島根原子力発電所第2号機 審査資料	
資料番号	NS2-他-067改09
提出年月日	2022年11月8日

島根原子力発電所第2号機

工事計画認可申請（補正）に係る論点整理について

2022年11月
中国電力株式会社

図1 衝突実験及び当社衝突解析の衝突荷重時刻歴と衝突状況（衝突実験：「豊田ほか（2022）」を基に作成）

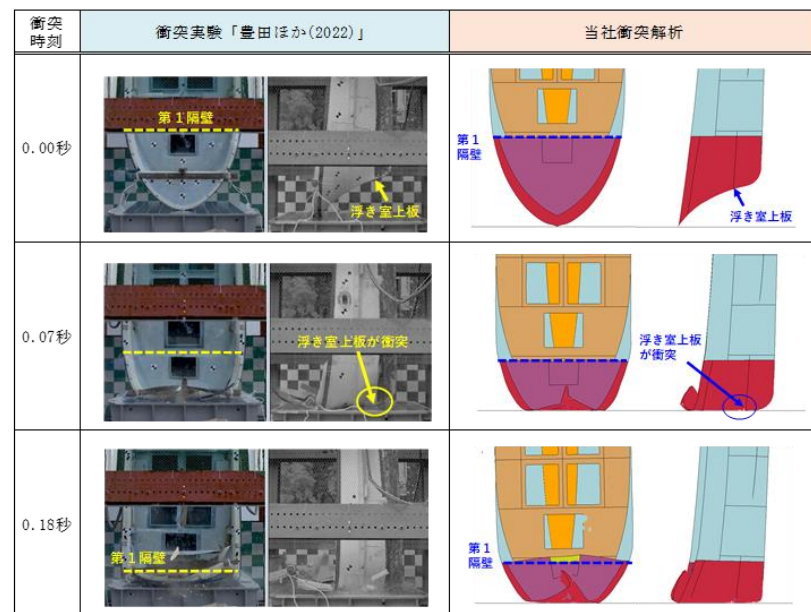
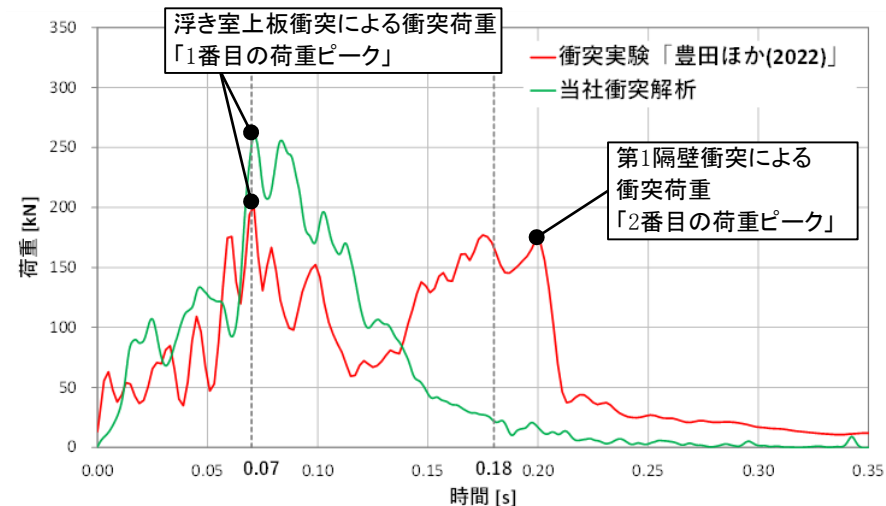
- 指摘事項No.1（第1067回審査会合 2022年9月1日）
 - 衝突実験結果と事業者解析結果において時刻歴波形に差が生じていることについて、衝突形態の相違を分析し、その要因となった解析条件について具体的に整理し、その結果を踏まえて事業者解析の衝突荷重評価が保守性を有することを説明すること。

- 「豊田ほか（2022）＊」による総トン数2トンのFRP船舶を用いた衝突実験と当社衝突解析による衝突荷重を比較した結果、図1に示すとおり、0.14秒までの時刻歴波形はおおむね再現できている一方、0.14秒以降の2番目の衝突荷重の発生状況に差異が生じていることを確認した。
- そのため、この差異が生じている要因となった解析条件を整理し、当社解析による衝突荷重の保守性について確認する。

- ピーク荷重の発生状況に差異が生じている要因として、衝突実験では、浮き室上板衝突時に1番目の荷重ピークが発生した後、第1隔壁衝突による2番目の衝突荷重が発生しているが、当社衝突解析では、1番目の荷重ピーク発生後は徐々に衝突荷重が減少して、第1隔壁が衝突する前に衝突現象が終了しているためと判断した（図1）。
- この要因として、当社衝突解析では衝突荷重をより保守的に評価するために、FRPの材料特性を安全側に設定していることで、船体の破壊領域が小さくなったと判断し、当社衝突解析において船体破壊が第1隔壁まで進行するようにFRPの材料特性を適切な範囲で変更することで、衝突実験に対する衝突荷重の再現性について確認を行った。

- 回答（P.28~30）
 - 衝突実験結果と当社衝突解析結果で時刻歴波形に差が生じており、当社衝突解析では、第1隔壁が衝突する前に衝突現象が終了していることが要因であると判断した。
 - この要因として、当社衝突解析においては、衝突荷重が安全側の評価となるように、FRPの材料特性を安全側に設定することで、船体の破壊領域が小さくなったためと判断した。
 - そこで、当社衝突解析結果におけるFRPの材料特性のうち、曲げ強度及び破壊ひずみを適切な範囲で見直し、衝突実験に対する再現性確認のための衝突解析を実施した結果、衝突実験による衝突荷重の時刻歴波形及び衝突状況をおおむね再現できることを確認した。
 - また、衝突実験及び再現性確認解析による最大衝突荷重に対して、当社衝突解析による最大衝突荷重は保守性を有することを確認した。

図3 漂流物による衝突荷重の算定方法の選定フロー

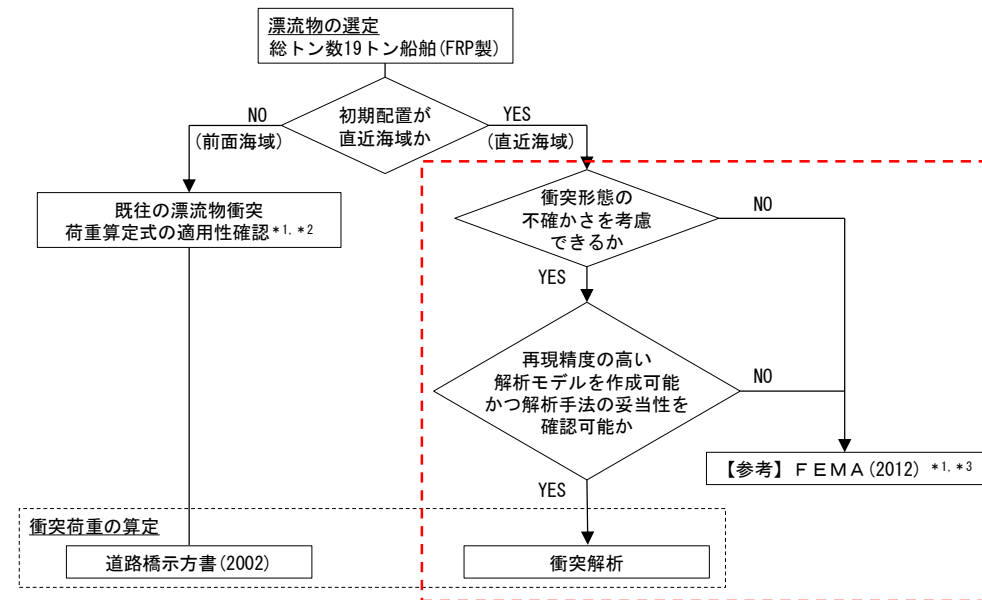
- 衝突実験に用いられた総トン数2トン船舶について、土木学会式に基づいて算出される軸剛性を用いたFEMA（2012）式による衝撃荷重を算出して実験結果との比較を行い、総トン数19トン船舶におけるFEMA（2012）式の結果と衝突解析結果との関係を整理して説明すること。

- 初期配置が直近海域を対象とした船舶においては、以下の理由を基に「衝突解析」を衝突荷重の算定方法として選定する（図3）。
 - ・被衝突物に対する船舶の衝突形態の不確かさを考慮した衝突荷重の算定が可能であること。
 - ・対象漂流物である複雑な構造及び形状を有するFRP製船舶に対して、詳細な調査を行うことで、再現精度が高い船舶の解析モデルを作成可能であり、衝突解析による衝突荷重は、FRP製船舶を用いた衝突実験結果を再現できていること。
 - ・既往文献における船首方向の軸剛性の設定については、鋼製船舶を対象とした一律な軸剛性の設定となるが、衝突解析では再現精度の高い船舶の解析モデルを用いることで、軸剛性をより精緻に評価が可能であること。
- なお、「FEMA（2012）」による衝突荷重の位置付けとして、既往文献における船首方向の軸剛性は鋼製船舶を対象としており、船首先端からの破壊区間において一律な軸剛性の設定となるため、設計における衝突荷重の算定においては剛性をより精緻に評価が可能である衝突解析により算定するが、参考としてFEMA（2012）による衝突荷重を算定する。
